Titel	Side
Fra Gludvej 85, Indsigelse mod opførelse af telemast (Indsigelse mod opførelse af telemaste..pdf)	2
Fra Gludvej 89, Mail medhøringsbemærkninger (Indsigelse vbedr. sagsnr. 02.34.00-P19-2034636-20..pdf)	3
Fra Gludvej 89, Mail medhøringsbemærkninger (Høringsbemærkninger fra Gludvej 89.pdf)	4
Fra Gludvej 36, Indsigelse i sag nr. 02.34.00-P19-2034363-20. (Indsigelse i sag nr. 02.34.00-P19-2034363-20..pdf)	7
Fra Gludvej 36, Indsigelse i sag nr. 02.34.00-P19-2034363-20. (Indsigelse Gludvej 36, 7130 Juelsminde.pdf)	8
fra Gludvej 81, Høringsbemærkninger (Indsigelse.pdf)	9
Fra Gludvej 42, Sagsnr. 02.34.00-P19-2034636-20 (Sagsnr. 02.34.00-P19-2034636-20.pdf)	10
13 ekstra underskrifter, Flere indsigelser fra folk der IKKE er blevet hørt, Partshøring og naboorientering om rejsning af 48 meter telemat på matr, nr. 20 h, Sønderby By. (Partshøring og naboorientering om rejsning af 48 meter telemat på matr, nr. 20 h, Sønderby By..pdf)	11

**Indsigelse mod etablering af telemast på matr. nr. 20 h, Sønderby By, beliggende Gludvej 38, 7130 Juelsminde.**

**Site ID: 5179 Over Sønderby****Besvarelse af de indkomne indsigelser vedr. TDC NET's nye antenneposition på Gludvej 38, 7130 Juelsminde.

### **Erhvervsstyrelsens Værktøjskasse samt Natur- og Miljøklagenævnets tidligere afgørelser vedr. opsætning af master.**

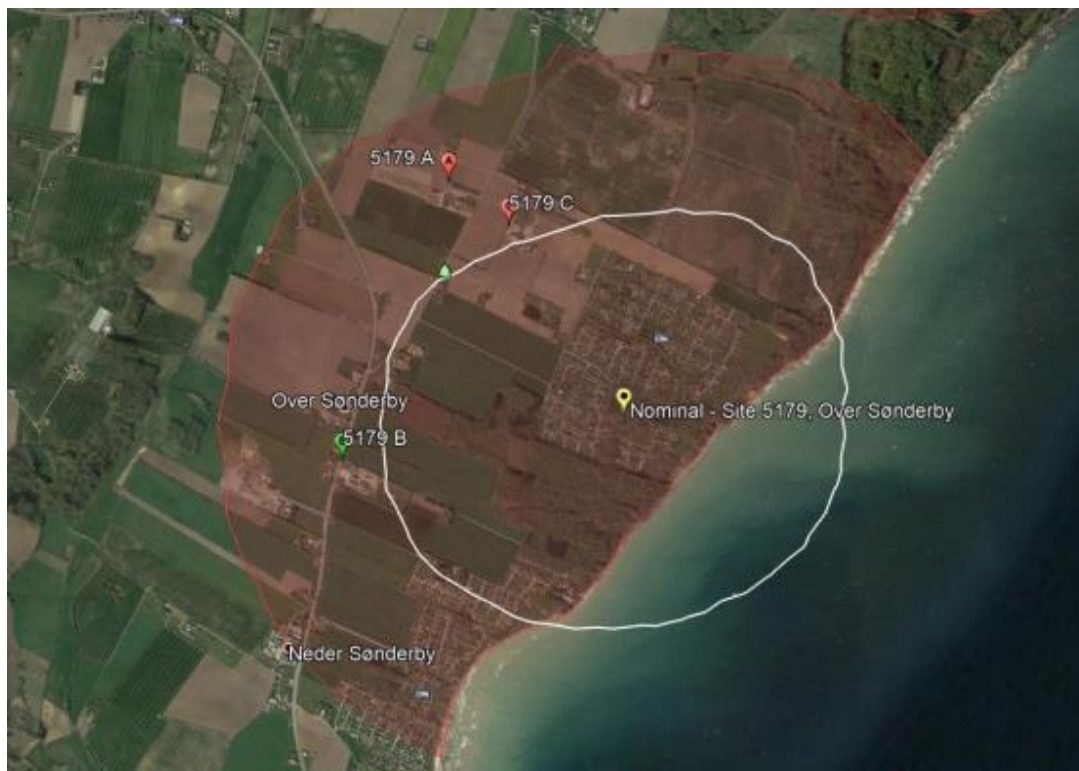
Energistyrelsen har udpeget det dækningsforpligtede område omkring Over Sønderby pga. manglende/dårlig mobildækning. Det er derfor vigtigt, at der findes en egnet placering til en ny mast. Det rødskraverede område på nedenstående billede er af licensforpligtigelsen. Den hvide krans var vores primære søgeområde tildelt af TDC NET.

Størstedelen af søgeområdet er enten sommerhusområde eller skov, og disse områder har man derfor med henvisning til Planloven forsøgt at holde sig fra ud fra den vurdering, at en mast her ville skæmme naturen. Det betyder dog også, at der kun er meget få interessante ejendomme inden for søgeområdet. Fælles for alle disse ejendomme er, at vi her blev afvist af lodsejerne.

Vi fandt efter længere tids søgen tre kandidater uden for søgeområdet men inden for licensforpligtigelsen (angivet som A, B & C på ovenstående billede).

Senere fik vi også et afslag fra kandidat C, og valget faldt således på kandidat B, der efter vores vurdering er den bedste af de to resterende kandidater.

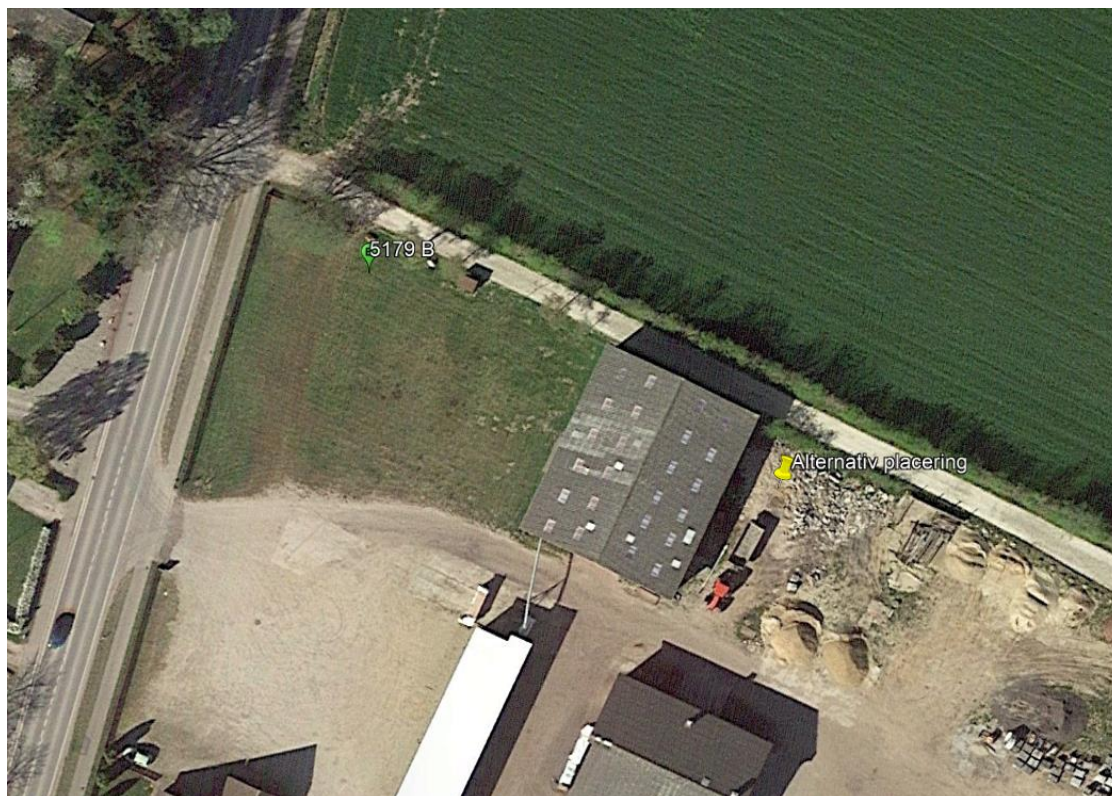
#### **Åben/nøgen placering (indsigelse nr. 1, 2 & 5)**

Det er korrekt, at masten vil stå forholdsvis åbent. Hedensted Kommune kan dog stille krav om, at der skal etableres beplantning omkring masten, så den nederste sektion med tiden skjules.

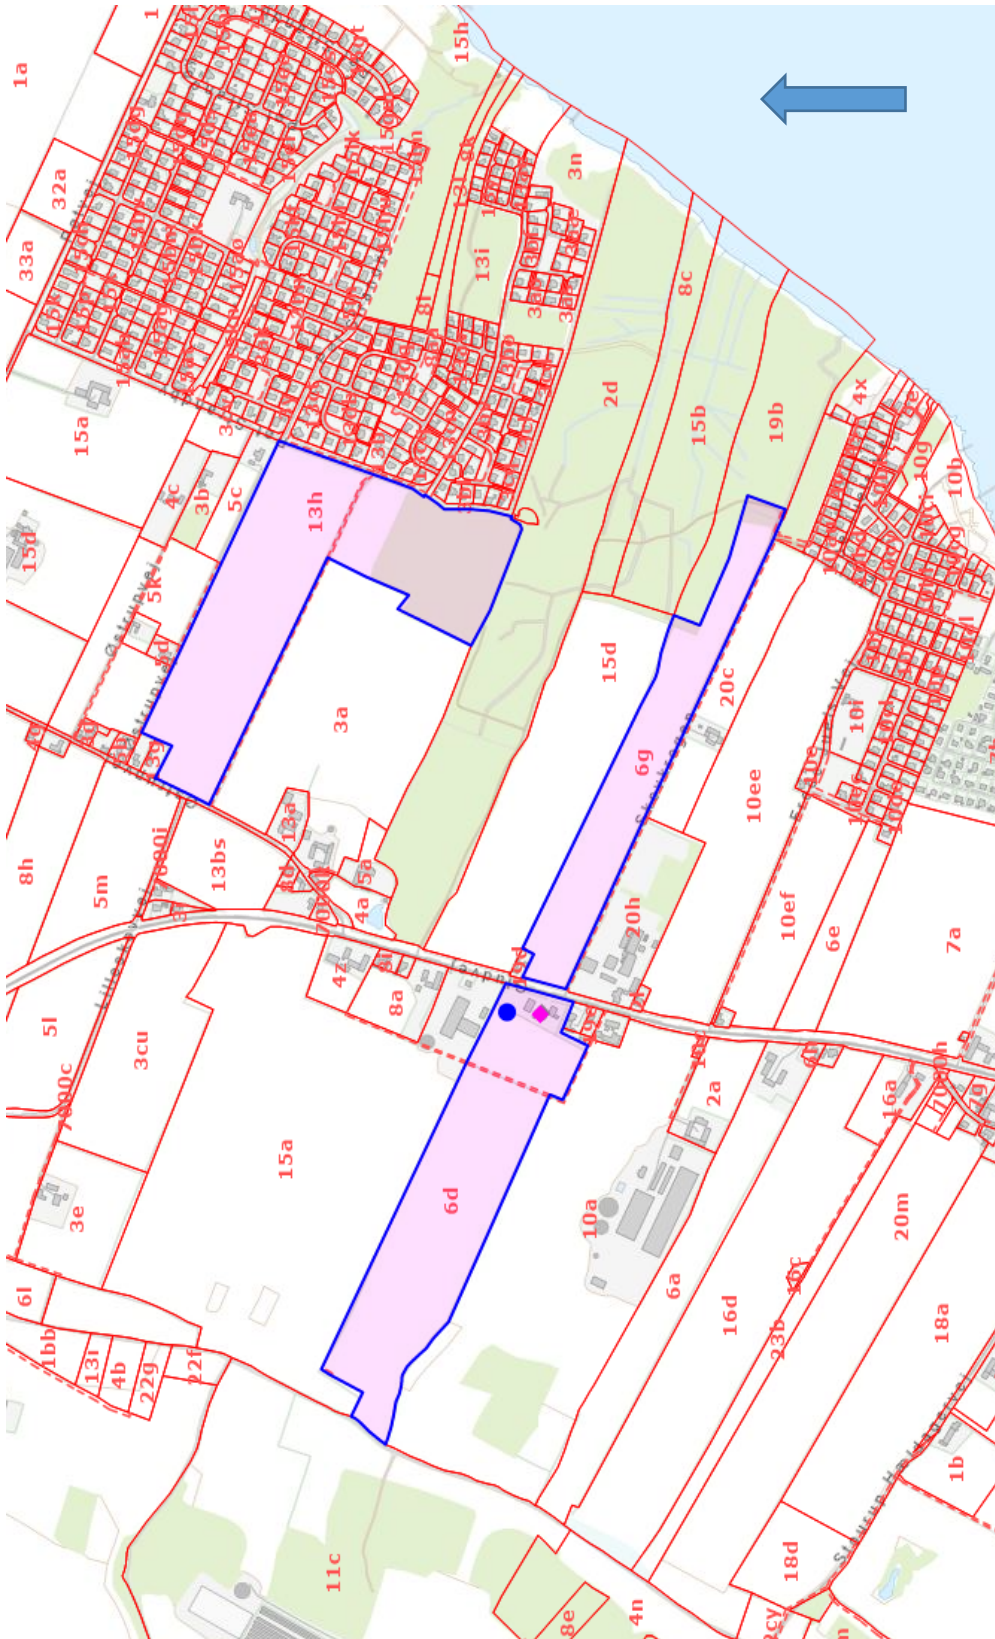
Den gule cirkel er ikke drøftet med KPR Towers på nuværende tidspunkt, men det er min umiddelbare vurdering at en placering i tilknytning til bygningerne samtidig med en placering ved høje træer og et stykke fra Gludvej, vil være den bedste landskabelige placering.

Foto fra besigtigelse ved ansøgte matrikel, forslag til alternativ placering er vist med orange pil og matcher gul cirkel på ovenstående kort.

**Som nævnt for dig, er vi i nr. 89 umiddelbart tilfredse med din nye mulige placering på Savværkets grund, i det sydlige hjørne tæt op ad bygninger og træer markeret med gul prik. Vi er dog nødt til at afvente tilbagemelding fra øvrige i Sønderby der har gjort indsigelser.**
